Controlebezoek – Periodiek [Hfst 6.5]

Verslagnummer: 05/11092023/26594/1/1

Adres controle:
Straat + nummer:
 Rozenlaan 7, 2930 Brasschaat (België)
De fundering dateert van: Voor 1 oktober 1981
Type: Controlebezoek – Periodiek [Hfst 6.5]
Bijkomende categorie:

Eendraadsschema en situatieplan

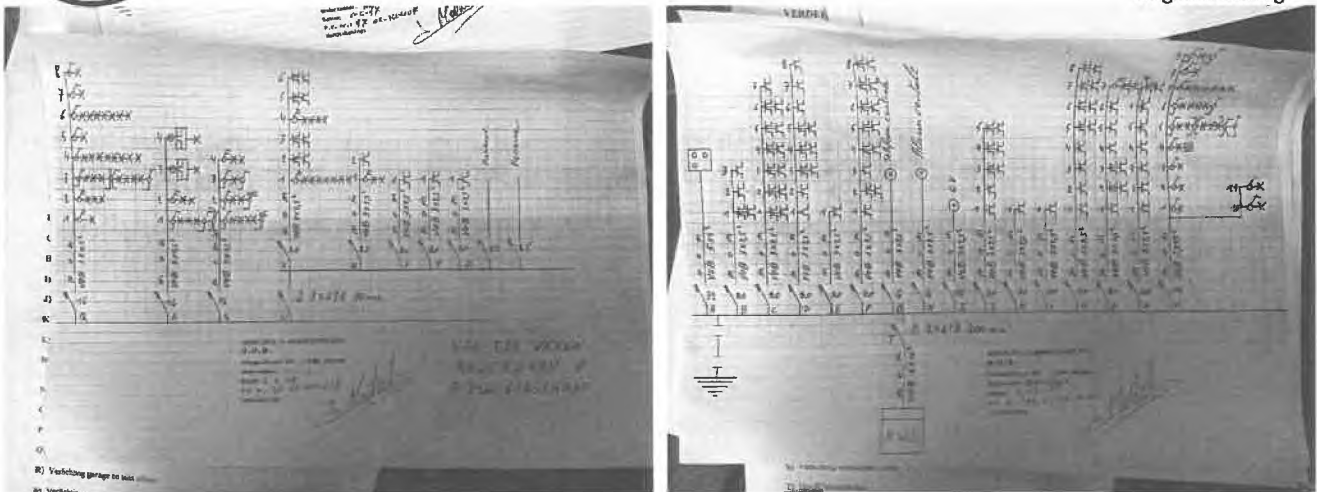
- het eendraadsschema en situatieplan zijn niet aanwezig. – oAfd 3.1.2.1
- het eendraadsschema en situatieplan zijn niet conform. – oAfd 3.1.2.1- 3.1.2.3
- het eendraadsschema en situatieplan komen niet overeen met de werkelijkheid. – Afd.3.1.2
- De isolatieweerstand van de installatie is onvoldoende. - oAfd 6.4.5.1
- Geleiders van het type VOB zijn niet in een buis geplaatst en/of zoals het zou moeten. – oAfd 5.2.9.3
- De VTMB kabel is vast gemonteerd, wat niet toegelaten is. – Afd 2.7.1; oAfd 5.2.9.5; Afd 5.2.9
- Een of meerdere stopcontacten zijn niet van kinderbeveiliging voorzien. – oAfd 4.2.2.3.b; Afd 8.2.1 – 8.2.2
- De beschermingsindex tegen rechtstreekse aanraking van de verlichting, stopcontacten en/of schakelaars is niet voldoende. Plaats afscherming, dekseltjes, kapjes – oAfd 4.2.2.3
- Het is toegestaan van maximaal twee draden aan te sluiten op eenzelfde automaatklem.

- De schema's zijn niet aanwezig of niet correct. Wij kunnen niet uitsluiten dat er geen nieuwe inbreuken zullen zijn bij het voorleggen van de (nieuwe) schema's.
- We raden aan de dienstspanning aan te duiden op het elektrisch bord.
- De woning is bemeubeld. Het kan zijn dat niet alle onderdelen gecontroleerd zijn.
- Buiten een vernieuwing van de elektrische installatie, zullen de afwijkingen niet meer van toepassing zijn.
- Voedingskabel tussen meter en ADS na te kijken of dit minimaal 10mm² is.
